DETERMINAZIONE DEL DIRIGENTE SEZIONE AUTORIZZAZIONI AMBIENTALI 25 maggio 2023, n. 196
[ID_VIP: 9644] Procedura di Verifica di assoggettabilità a VIA PNRR-PNIEC, ai sensi dell'art. 19 del D. lgs. 152/2006, relativa al progetto denominato "Rifacimento Rete di Lucera" - Proponente: Snam Rete Gas S.p.A. con sede legale in San Donato Milanese (MI), Piazza Santa Barbara, 7.

Parere espresso nella seduta del 18/05/2023–Parere definitivo

Procedimento:	ID VIP9644: Verifica di assoggettabilità a V.I.A. ex art. 19 del D.Lgs.n.152/2006 e ss.mm.ii. VIncA: <input checked="" type="checkbox"/> NO <input type="checkbox"/> SI Piano di Utilizzo delle terre e rocce da scavo <input checked="" type="checkbox"/> NO <input type="checkbox"/> SI
Oggetto:	Procedura di Verifica di assoggettabilità a VIA PNRR-PNIEC, ai sensi dell'art.19 del D. lgs. 152/2006, relativa al progetto denominato "Rifacimento Rete di Lucera"
Tipologia:	D.Lgs.n.152/2006 e ss.mm.ii. - art. 6,punto 6, comma b) – Parte II, Allegato I-bis
Autorità Comp.	Ministero dell'Ambiente e della Sicurezza Energetica (M.A.S.E.)
Proponente:	Snam Rete Gas S.p.A. – San Donato Milanese (MI)

Corografia di progetto (elaborato "NQR21032-DIS-TP-D-35100_r1")

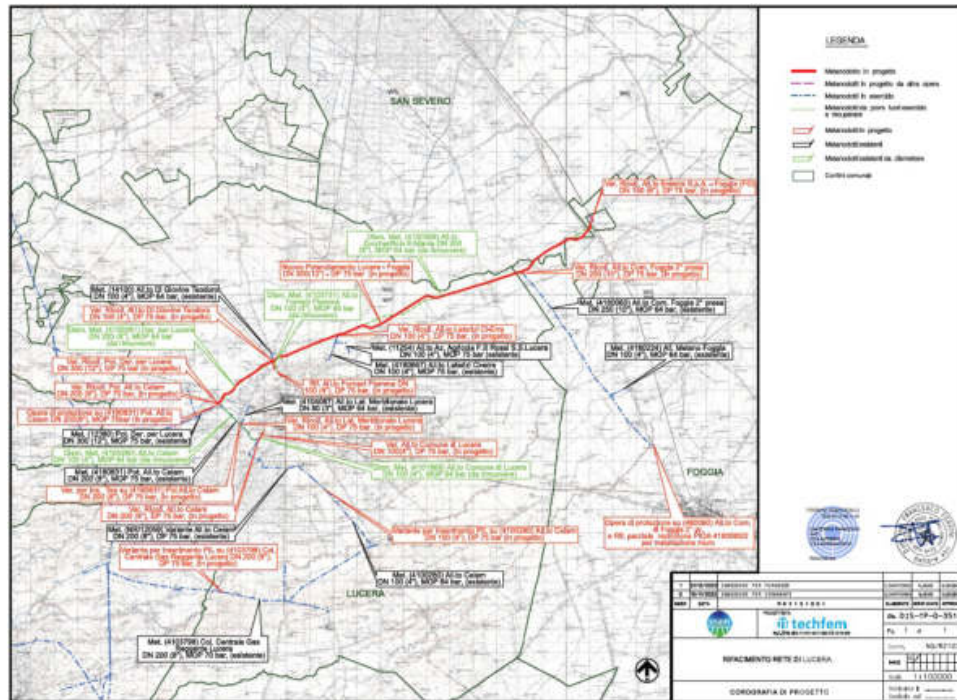
Si rappresenta che nella documentazione progettuale disponibile per la valutazione non sono disponibili gli shapefiles delle opere di progetto, per cui l'inquadramento delle stesse sulle cartografie, mappe e mappe tematiche impiegate per la valutazione è stato difficoltoso, non potendo effettuare una localizzazione precisa. Altresì, eccetto lo "Studio Preliminare Ambientale" citato, non risultano presenti elaborati descrittivi (relazione generale, relazione tecnica) che espongano in dettaglio le opere, né un cronoprogramma che illustri la durata complessiva dell'intervento e la sua articolazione in fasi, né elaborati relativi alla gestione dei materiali (di escavo e di apporto). Si dà, tuttavia, atto che lo "Studio Preliminare Ambientale" descrive la cantierizzazione e le sue fasi con sufficiente dettaglio, anche se non riporta la durata dell'intervento; lo stesso elaborato dedica un sottocapitolo, il 2.11 (pagine 101-106), alla gestione dei materiali di scavo, pur non costituendo un piano di utilizzo ai sensi del D.P.R. n.120/2017, artt. nn. 2 c.1 lett. f), 4, 21 e 24.
